2-2 プレス作業のリスクアセスメント支援（ユーザーの立場で）

現在稼働中のプレス機械を対象に、リスクアセスメントの妥当性をアドバイスして欲しい。

図 2 150 トン プレスの外観図

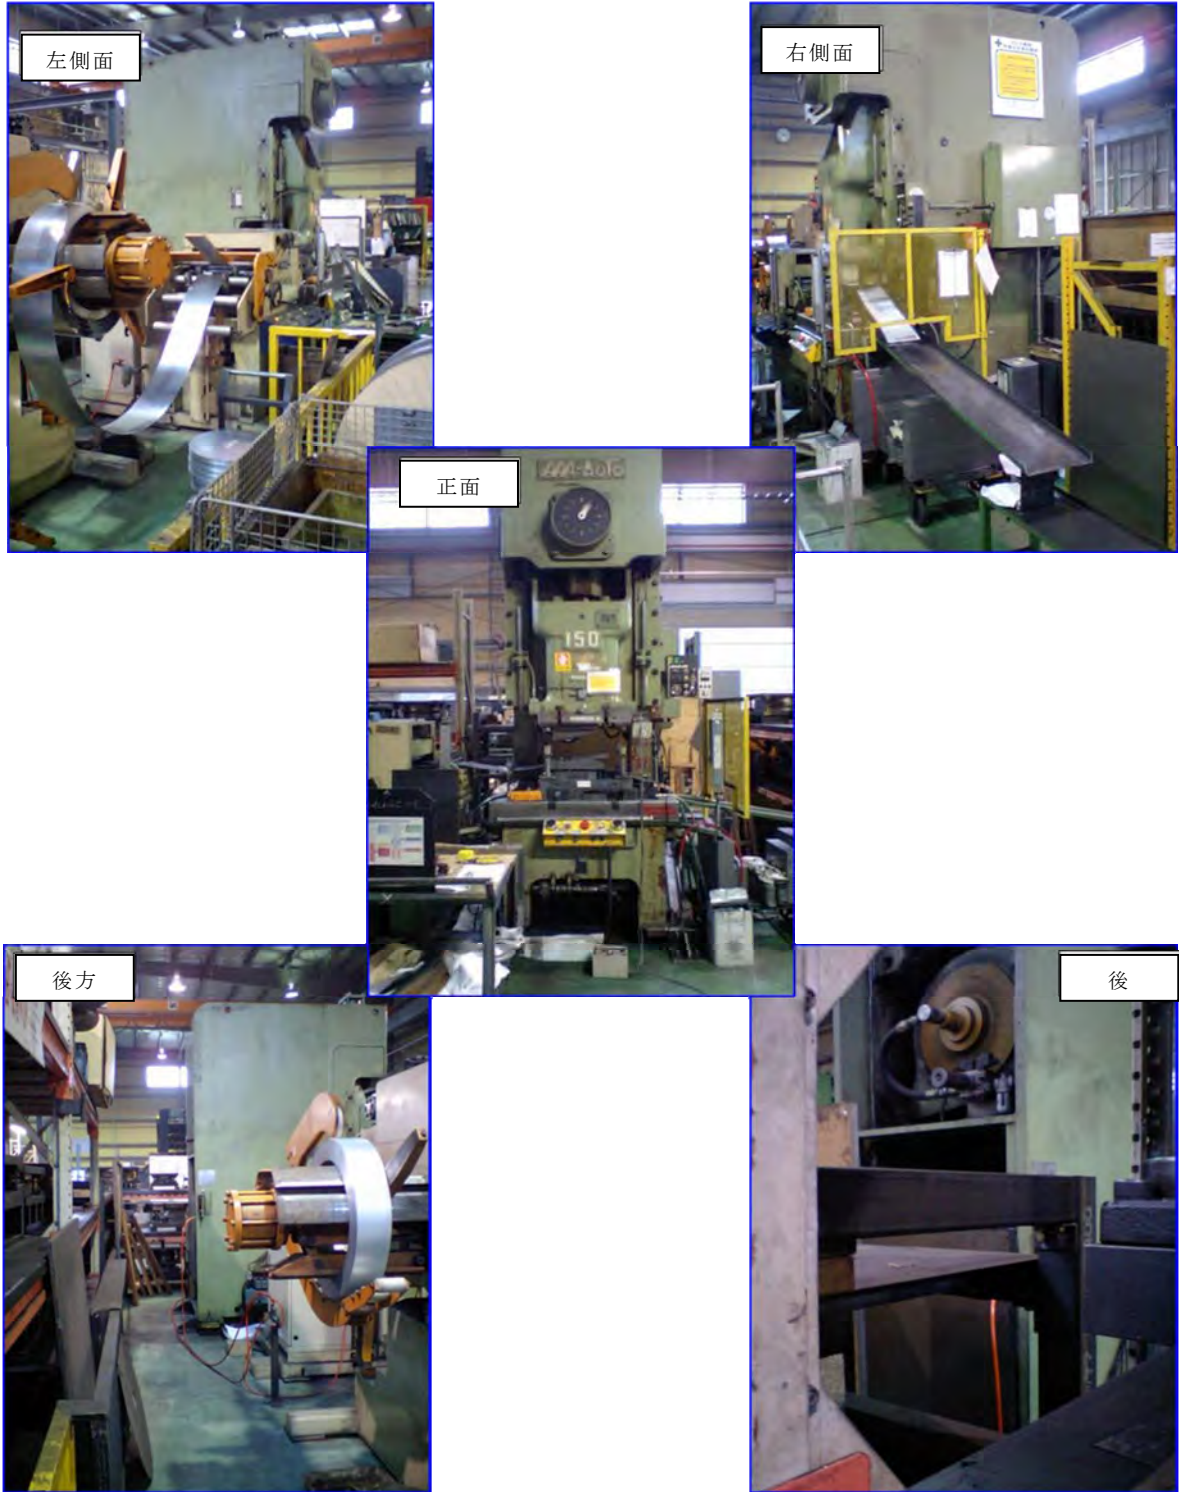
表3の事例では、プレス機械のボルスター上での作業があるために、他の作業者による誤った起動操作が行われると、重大な災害に至るおそれがある。本来、このような作業に対してはレーザー式安全装置などを使用して確実な保護方策を実施すべきであるが、ボルスター上のすべての領域をレーザー光によって監視できない場合がある。このような場合は、残留リスクを明確にするとともに人による管理的対策の内容を明記すべきと考える。
